# AREE GOLENALI DEL FIUME SEVESO NEI COMUNI DI VERTEMATE CON MINOPRIO, CARIMATE E CANTÙ

## PROGETTO DEFINITIVO

## RELAZIONE SULLE INTERFERENZE

**SVS 2.07**

Opere di attraversamento previste per l'area di laminazione in comune di Lentate.

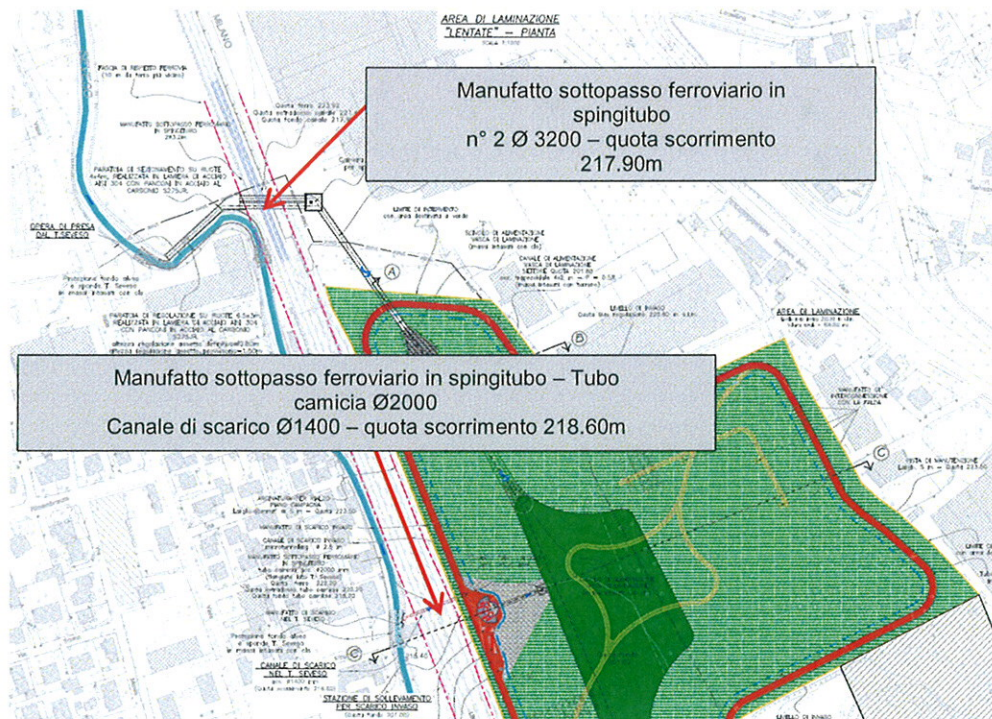
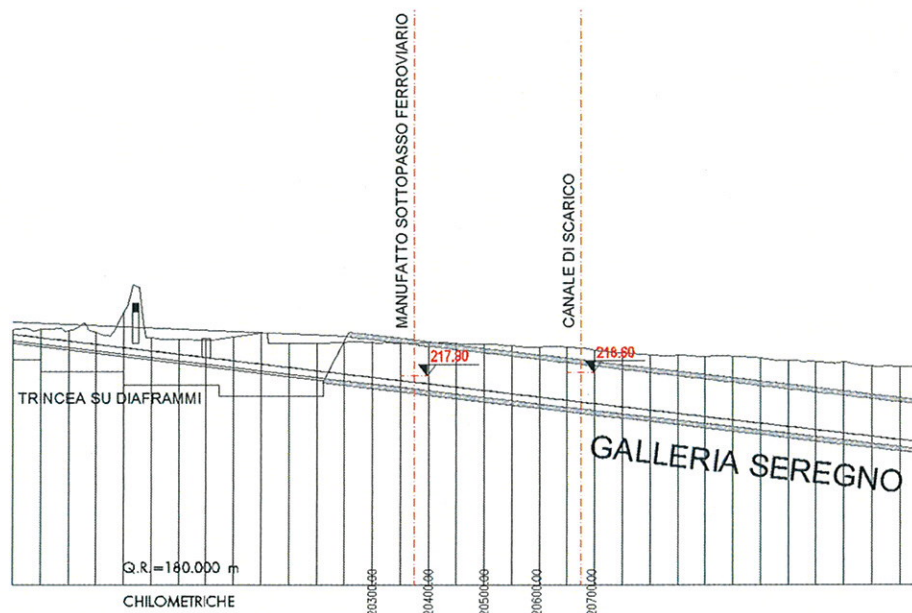
In quest'area, il progetto presentato prevede, inoltre, due nuovi attraversamenti al di sotto della linea storica, che risultano però interferenti con il tracciato del PP Chiasso-Monza (galleria Seregno - GN02), come mostrato nelle immagini riportate a pagina seguente. Oltre alla planimetria con l'individuazione dei due tombini previsti in progetto, si riporta il profilo della linea ferroviaria, con l'individuazione dell'ubicazione dei due manufatti e della relativa quota di scorrimento.
